Groupe de travail de la sécurité passive

Quarante-huitième session

Genève, 7-10 décembre 2010

Rapport du Groupe de travail de la sécurité passive sur sa quarante-huitième session

Appendice 1, figure 2, modifier comme suit:

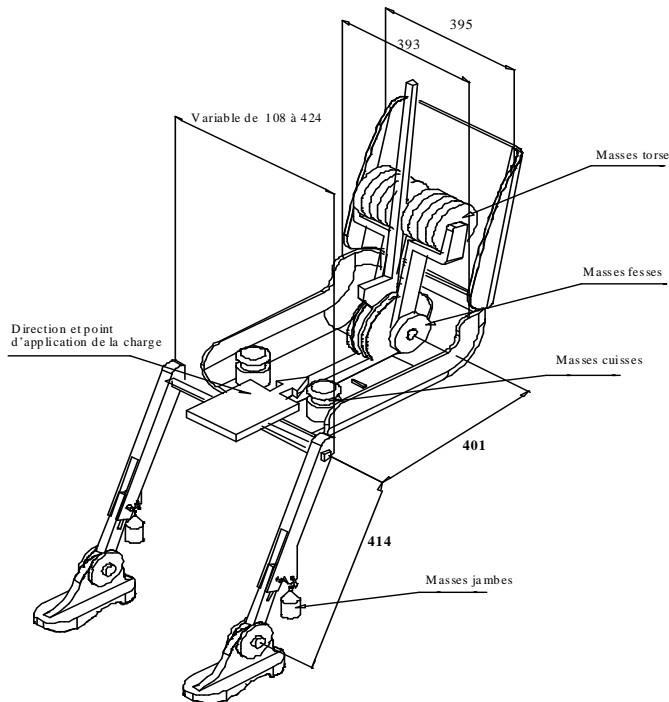
Paragraphes 2.2.4.4 et 2.2.4.5, modifier comme suit:
